COMUNE DI CHIAVARI

GARA A PROCEDURA APERTA PER L'AFFIDAMENTO IN CONCESSIONE DEL SERVIZIO DI DISTRIBUZIONE DEL GAS NATURALE NELL'AMBITO TERRITORIALE DI GENOVA 2 – "PROVINCIA".

F.A.Q.

QUESITO 53

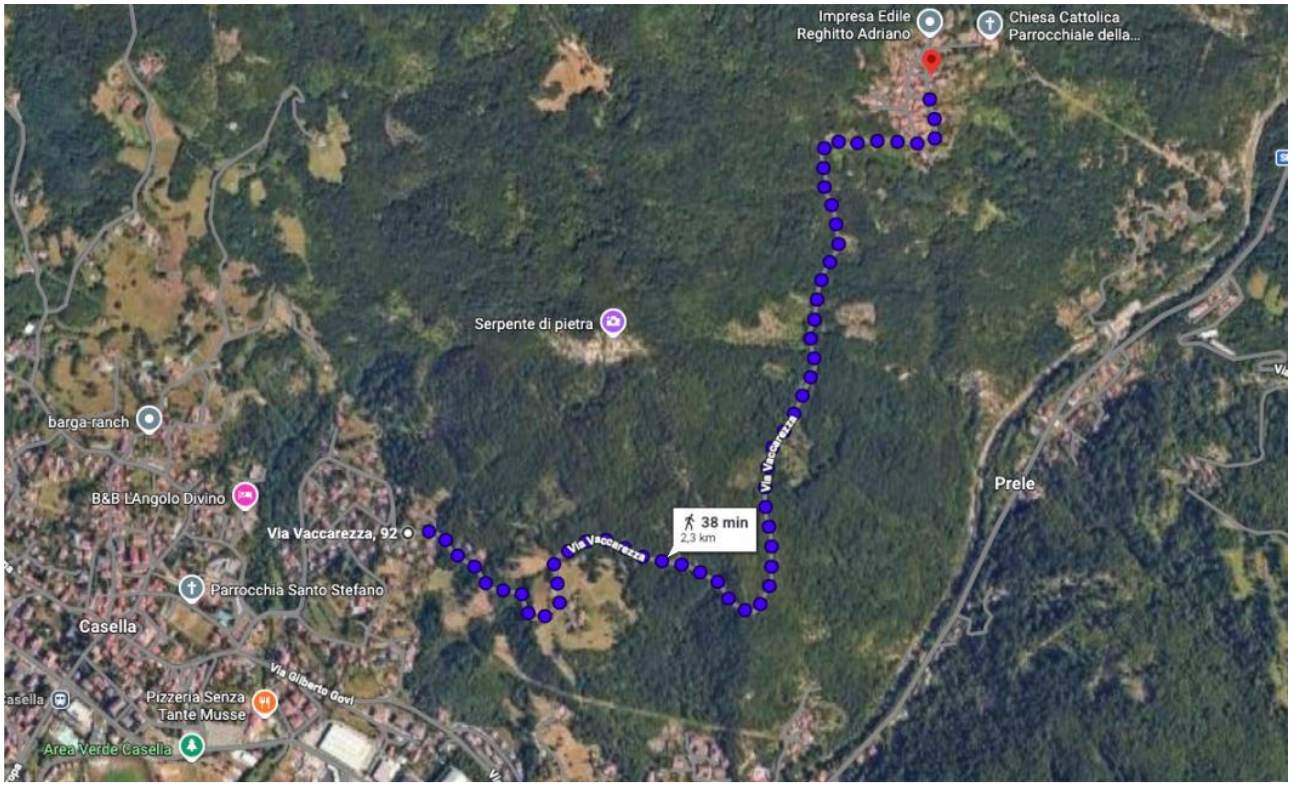
Con riferimento all'intervento di estensione rete con ID010057, denominato "Estensione gas Loc. Vaccarezza", sito nel comune di Savignone si segnala che stando alle informazioni riportate nell'*Allegato G - Linee Guida Programmatiche d'Ambito* tale intervento avrebbe superato l'analisi ACB, ferme restando le seguenti caratteristiche: tracciato complessivo di 1200 m che permetterebbe il raggiungimento di 36 PdR attesi, determinando un rapporto metri/PDR 33,33m/PDR.
Prendendo in considerazione il tronco di rete esistente più vicino alla zona da metanizzare, il tracciato più breve percorribile misurerebbe 2300 metri come riportato nell'immagine sottostante (da notare che peraltro tale intervento non considera la rete di distribuzione necessaria al raggiungimento di tutti i PdR ipotizzati)

Tale tracciato, da censimenti effettuati, porterebbe al raggiungimento di 36 PdR determinando un rapporto metri/PdR di 63,88, risultando quindi peggiorativo rispetto a quanto riportato nell'Allegato G - Linee Guida Programmatiche d'Ambito e a quanto sottoposta nell'analisi ACB validata da ARERA. Per quanto sopra descritto, si richiede a codesta Stazione Appaltante di avere evidenza del tracciato da utilizzarsi per rispettare i valori di 1200m utili al raggiungimento di 36 PdR, indicati nelle Linee Guida Programmatiche d'Ambito, mantenendo così inalterato il rapporto m/PdR dell'intervento. In alternativa si richiede di effettuare nuovamente l'analisi ACB con il tracciato sopra proposto o di procedere allo stralcio dell'intervento dalla lista che concorre al raggiungimento del massimo punteggio secondo quanto definito dal sub-criterio C2.3 - "Proposte di sviluppo rete".

Fig. 1 - Comune di Borzonasca

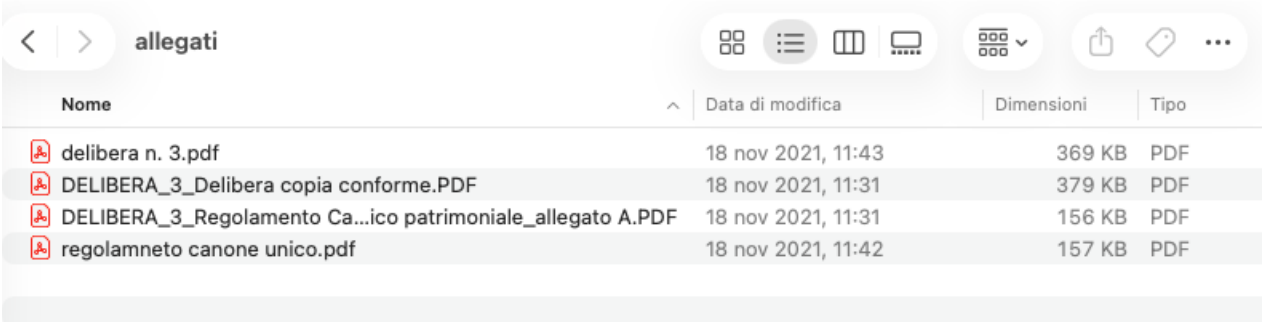
La SA, in risposta al Quesito n. 10, ha reso noto che i regolamenti comunali e provinciali per l'esecuzione dei lavori stradali sono stati resi reperibili all'indirizzo https://servizi.comune.chiavari.ge.it/documenti/DocumentazioneGaraGas.zip
Tuttavia, dall'analisi della documentazione resa disponibile e in assenza di una specifica dichiarazione attestante la non esistenza di regolamenti specifici, non risultano reperibili i regolamenti relativi ai seguenti comuni facenti parte dell'Atem: Borzonasca, Coreglia Ligure, Crocefieschi, Fascia, Gorreto, Isola del Cantone, Montebruno, Ne, Propata, Rapallo, Recco, Ronco Scrivia, Rondanina, Rovegno e Santo Stefano d'Aveto.
Si segnala, inoltre, che alcuni Comuni, in particolare Borzonasca, Ne, Rapallo e Recco, risultano interessati da interventi in estensione previsti dall'allegato G – "Linee Guida Programmatiche d'Ambito".
Oltre a quanto sopra, si evidenzia l'assenza di uno specifico regolamento provinciale.

A titolo esemplificativo, si riportano di seguito alcuni estratti della documentazione disponibile al link sopra indicato.
